Meie 18.10.2024 nr 7.1-2/24/17909-2

Kambja vallas Tõrvandi ja Külitse aleviku vahelise jalg- ja jalgrattatee II etapi kasutusloa eelnõu kooskõlastamata jätmine

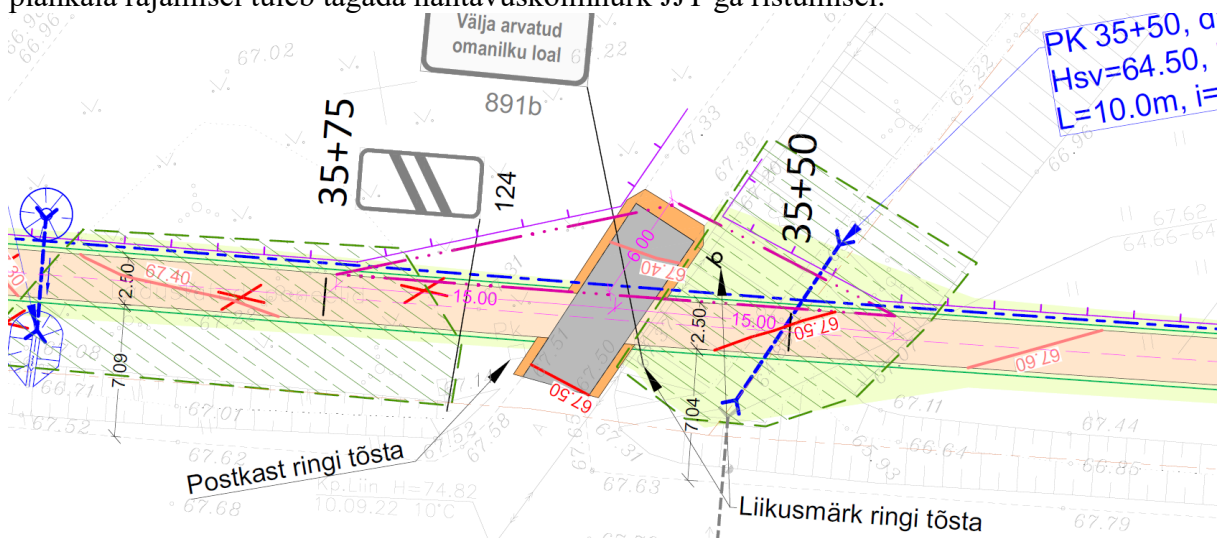
Saariku - Haldja - Näki tee ristumisel JJT-ega ei ole arvestatud OÜ Esprii koostatud töö nr 221202 Ülenurme-Külitse jalgratta- ja jalgteede projekt, põhiprojekt, II etapp lahendusega. Projekteeritud plankaia rajamisel tuleb tagada nähtavuskolmnurk JJT-ga ristumisel.

Saariku - Haldja - Näki teelt riigiteele väljasõidul ei ole tagatud nõuetekohast nähtavuskolmnurka vasakule. Ehitatud plankaed ei paikne projekteeritud asukohas ning varjab olulisel määral

nähtavust. Antud lahendus on ohtlik ega vasta normides antud nõuetele. Truupi tuleb pikendada ning plankaed tuleb ehitada JJT projekti kohasesse asukohta, mis tagab nõuetekohase nähtavuse nii sõidukijuhile väljasõidul riigiteele kui ka jalgratturile liikumisel pikki JJT-d.
